**Avis délibéré de l’Autorité environnementale  
sur la RN141 – section Chasseneuil-sur-Bonnieure –  
Roumazières-Loubert et aire de repos de  
Roumazières-Loubert (16) – 2<sup>e</sup> avis**

**n°Ae : 2023-134**

Avis délibéré n° 2023-134 adopté lors de la séance du 21 mars 2024

Figure 6 : Mutualisation des secteurs de mise en œuvre des mesures compensatoires des trois opérations routières entre Chasseneuil et Chamazais (source : dossier)

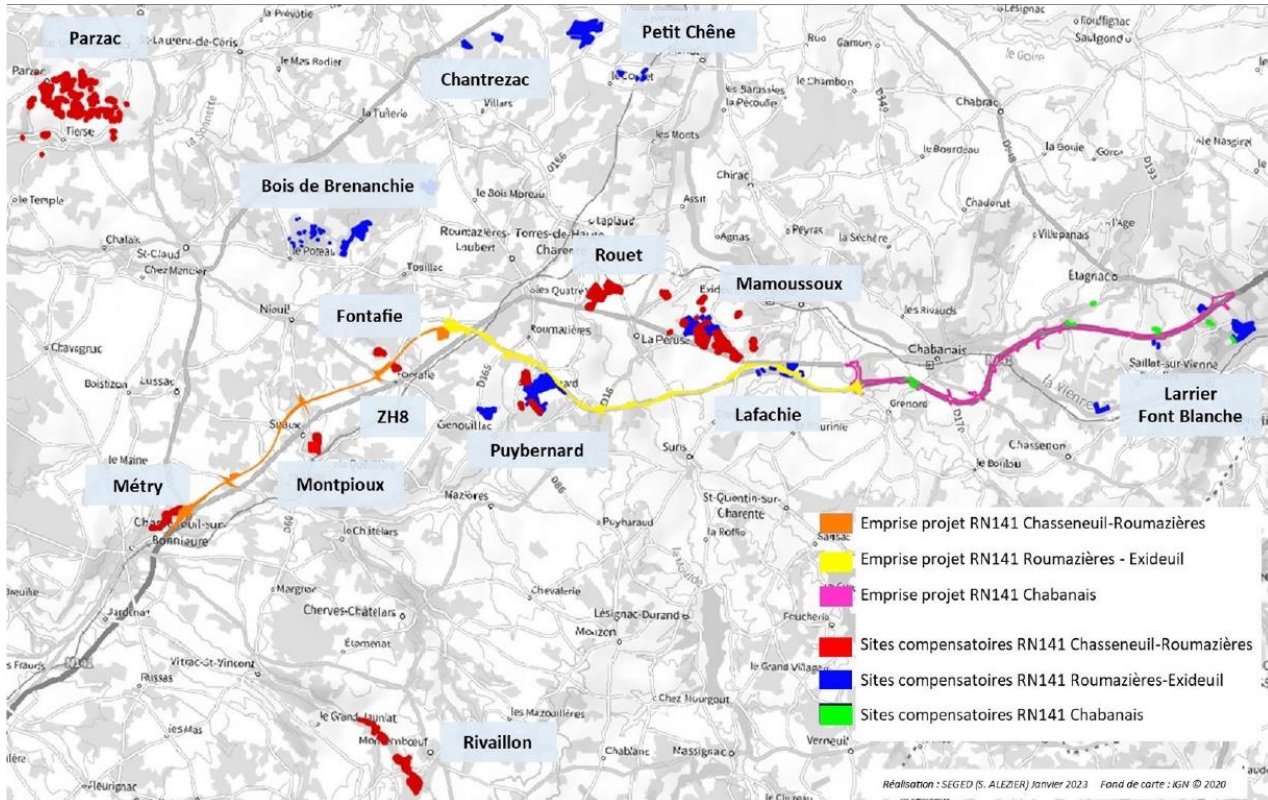
La recherche et la mise en œuvre des mesures compensatoires à la mise à 2x2 voies des dernières sections de la RN141 sont mutualisées (cf. figure 6). Ce point renforce la nécessité de présenter les mesures d'évitement, de réduction et de compensation à cette échelle, afin d'en évaluer la cohérence et de vérifier l'absence de double compte.

Figure 7 : bilan des trafics attendus aux horizons 2038 (en bleu) et 2048 (en rouge) en situation projet – scénario AMS (valeurs en véhicules/j (%PL))

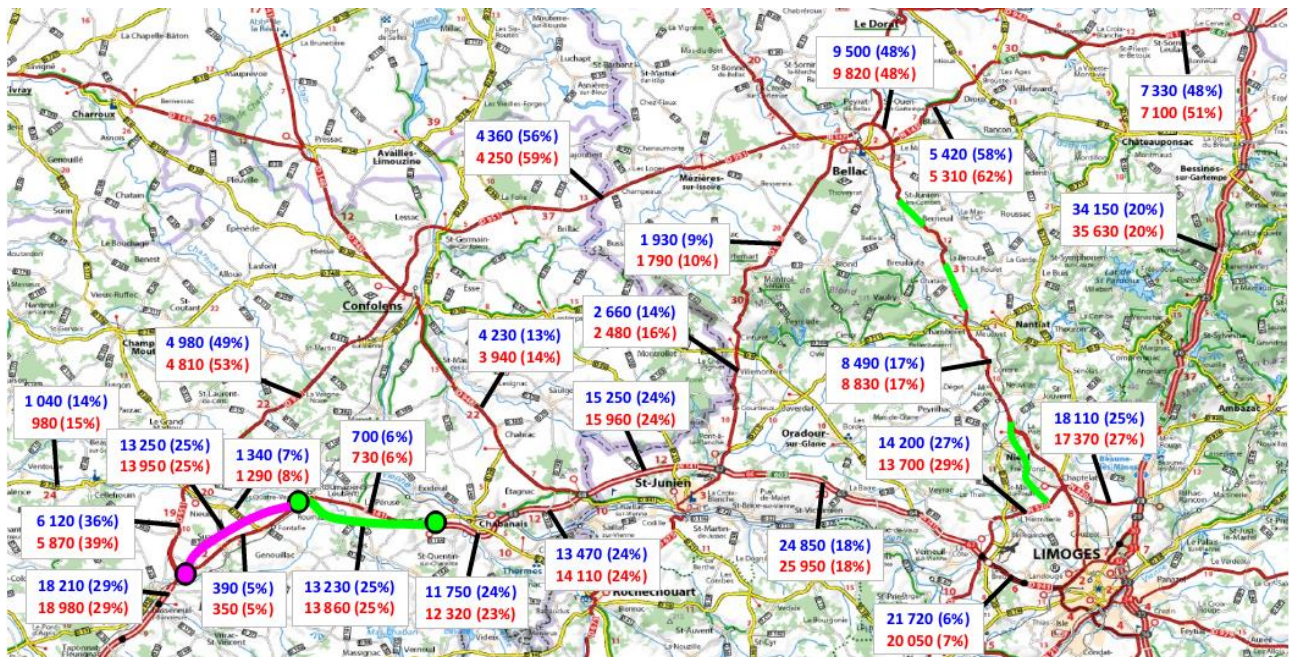
Le maître d'ouvrage fait le choix de mettre en œuvre les mesures de réduction relatives au scénario AMS. Or, l'atteinte des objectifs associés au scénario AMS n'est à ce stade pas assurée et l'estimation du report de poids lourds sur la nouvelle voie est à approfondir, comme indiqué précédemment. Le dossier mentionne en outre que huit points noirs de bruit persisteraient avec le scénario AME, alors que l'application du scénario AMS les fait disparaître à l'horizon 2048.
